Kvistavellir 63, málsnr. 1902369, aðaluppdrættir vegna lokaúttektar.

Á afgreiðslufundi skipulags- og byggingarfulltrúa þann 20.02.2019 var eftirfarandi erindi tekið fyrir:

Brynja hússjóður leggur inn uppfærða aðaluppdrætti teiknaða af Jóhannesi Þórðarsyni dags. 14.02.2019 v/mistaka við útsetningu húss á lóð og breyttar útigeymslur.

Grenndarkynntur uppdráttur 29.03.-26.04.2019.

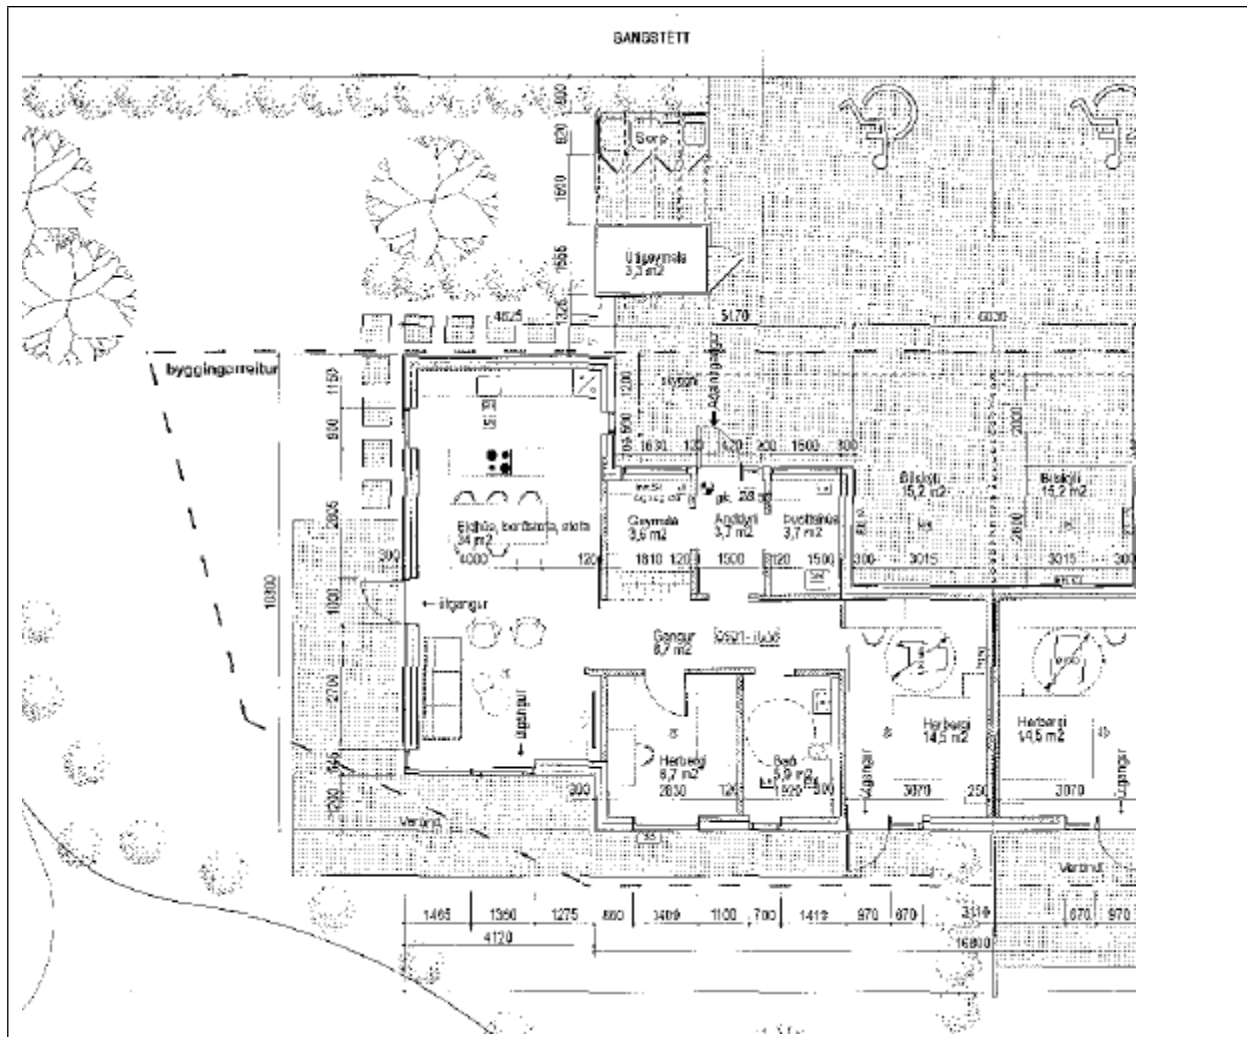
Grenndarkynna þarf erindið þar sem hluti hússins fer út fyrir byggingarreit á norð/vestur horni hússins. Grenndarkynnt verður eigendum að Kvistavöllum 33,35,37 og svo Kvistavöllum 66,68,70 og 72.“

1. **Byggja skal innan byggingarreits** og því ekki fyrirstaða að breyta úr parhúsi í raðhús. Nú er óskað eftir breytingu á þessu þó nægt rými sé innan byggingarreits.
2. **Gera skal tvöfalt bílastæði á lóð fyrir hverja íbúð.** Á meðfylgjandi teikningum með deiliskipulagsbreytingu hefur bílastæðum verið fækkað úr 6 í 3 sem leiðir af sér að oftar verður lagt í götunni en gert er ráð fyrir í gildandi deiliskipulagi og miða við fyrri mat umferðarsérfræðings.
3. **Heimilt er að byggja hjólaskýli** en í drögum að breyttu deiliskipulagi er gert ráð fyrir útigeyslu og búið er að snúa hjólaskýlinu/útigeyslu þannig að byggingarhæð skýlis miða við legu, stendur hærra og nær götunni en á fyrri samþykktum teikningum.

Vegna 1. athugasemdar skal þess getið, að við s.k. útsetningu á húsi voru gerð mistök, sem leiddu til þess að hluti eldhúss íbúðar 0101 fer út fyrir byggingarreit sem nemur 1,56 m að götu á um 4,56 m. kafla meðfram henni. Í ljósi m.a. stöðu framkvæmdarinnar og þess sem rakið er hér að framan, er sú leið valin að líta á þetta sem óverulega breytingu á deiliskipulagi samanber 2. gr. lið A í heimild „Samþykktar um embættisafgreiðslur skipulag- og byggingarfulltrúans í Hafnarfirði“ frá 2004.

Vegna 2. athugasemdar skal eftirfarandi upplýst: Við hönnun á bílastæðum er almennt stuðst við skilgreiningu á s.k. „A“ bílastæðum sem eru að lármarki 2,5 m að breidd og 5,0 m að dýpt. Þeir reitir sem merktir eru sem bílastæði á grunnmyndum viðkomandi íbúða við Kvistavelli 63-65 eru hver um sig 5,0m x 5,0 m, þ.e.a.s. að á þeim reitum rúmast tvö s.k. „A“ stæði eða í allt 6 bílar. Í ljósi eignarhalds og þeirra þarfa sem þessum húsum er ætlað að leysa eru fyrrgreindir bílastæðareitir merkir fyrir bílastæði ætluð hreyfihömluðum. Ef stærðar þörf bílastæðis fyrir hreyfihamlaða er skoðuð samanber leiðbeiningarblað mannvirkjastofnunar en þar segir m.a.:

Það er mat undirritaðs að hér er um óverulegar breytingar á gildandi deiliskipulagi að ræða og að málsmeðferð samræmist 2. gr. lið A í heimild „Samþykktar um embættisafgreiðslur skipulag- og byggingarfulltrúans í Hafnarfirði“ frá 2004. Lagt er til að skipulag- og byggingarráð samþykki þessar breytingar sem felast í grenndarkynntum uppdráttum að erindinu verði vísað til bæjarstjórnar til staðfestingar.

Grenndarkynntur uppráttur 29.03.-26.04.2019.

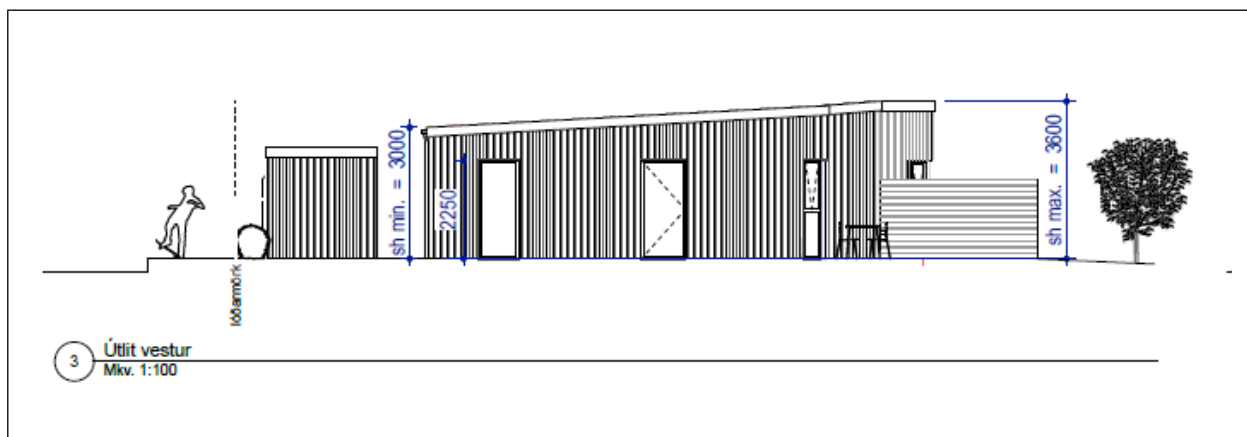
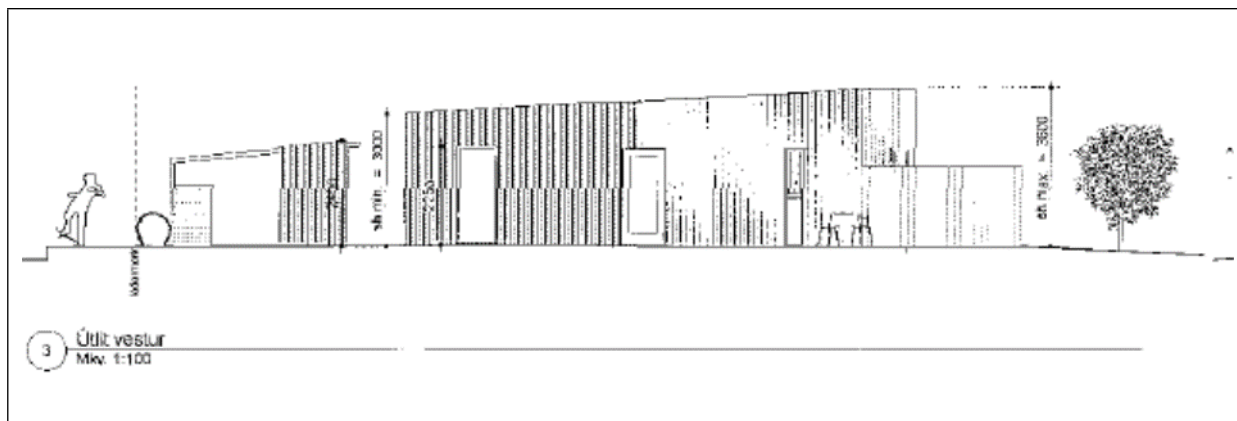
Við samburð er ljóst að íbúðarhús færir nær lóðarmörkum við Kvistavelli, en með breyttri útfærslu á sorp- og hjólageymslu verður hin umhverfislega breyting óveruleg frá samþykktum uppráttum. Útlit vesturhliðar breytist óverulega og hæð sorp- og hjólageymslu er sambærileg þeirri sem samþykkt var 2017.

Vegna 3. athugasemdarinnar, þá er það einfaldlega rangt að hjóla- og sorpgeymsla standi núna nær götu staðsetning er sú sama. Það er rétt að henni var snúið við m.a vegna mistaka við útsetningu á húsi og til að draga úr umhverfislegum áhrifum. Hæsti punktur skýlis var 224 cm en verður 254 cm.
